## RESOLUCION N.º

### POR MEDIO DE LA CUAL SE AUTORIZA UNA OCUPACIÓN DE CAUCE Y SE TOMAN OTRAS DETERMINACIONES

Que una vez evaluada la información aportada por el usuario en estudio, relacionada con la fuente a intervenir, personal técnico del Grupo de Recurso Hídrico, realizó visita a la fuente hídrica, generándose el informe técnico N° **IT-05203-2024** del 12 de agosto de 2024, dentro del cual se formularon las siguientes observaciones y conclusiones las cuales son parte integral del presente acto:

Ilustración N° 2. FMI: 020-170518

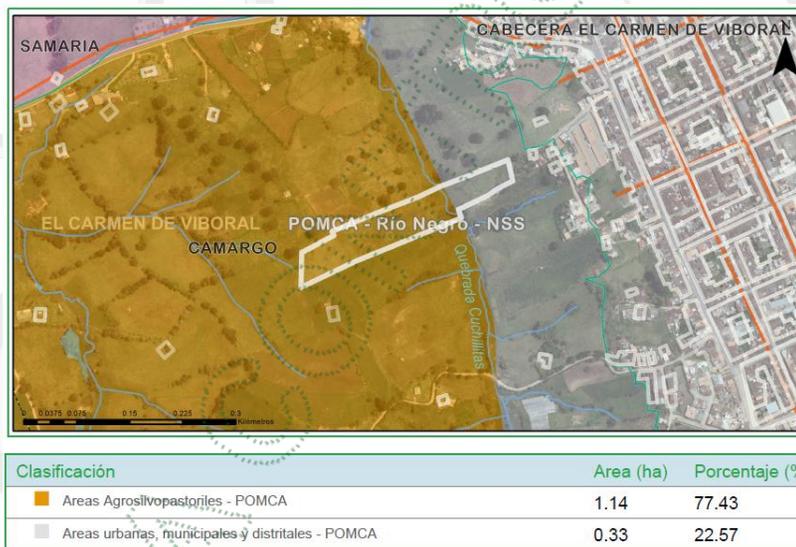
Para el caso del predio de interés con FMI 020-239440, el cual fue abierto con base en el FMI: 020-170518, donde se encuentra actualmente la obra de cruce vial, y que, al realizar la consulta en el SIG Corporativo, se obtienen las siguientes restricciones ambientales:

Ilustración N° 6. Condiciones existentes

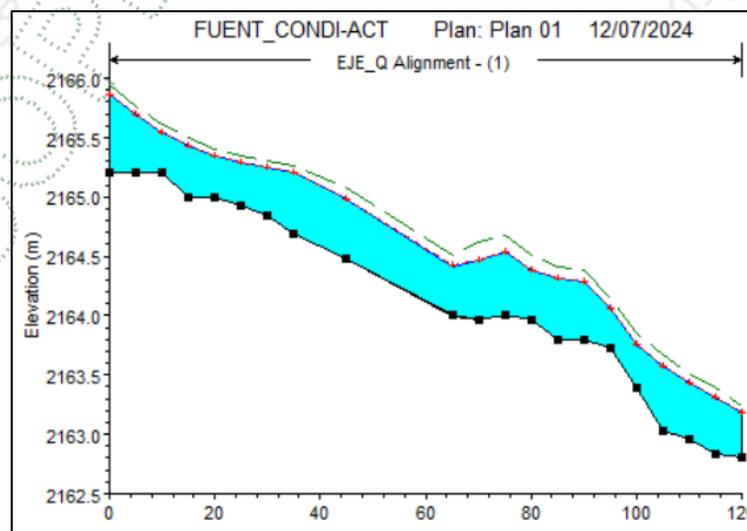
Al verificar el comportamiento de los parámetros velocidad y lámina de agua de la fuente de estudio, se evidencia que las variaciones en estos se produce en la entrada ( Sección 45) y a la salida (Sección 65) de la obra propuesta, no obstante, estas son aceptables considerado las condiciones del caso, para el parámetro de la velocidad que es donde se evidencian los mayores incrementos a la entrada y salida de la obra es donde para el control de los posibles procesos de socavación se proponen unos enrocados de protección.

Es importante resaltar que estas variaciones se encuentran entre los límites establecidos en la Guía de Rondas Hídricas del MADS al presentar incrementos menores al 10% en las velocidades y 30 cm en la lámina de agua, bajo los escenarios existente y a futuro con las obras implementadas.
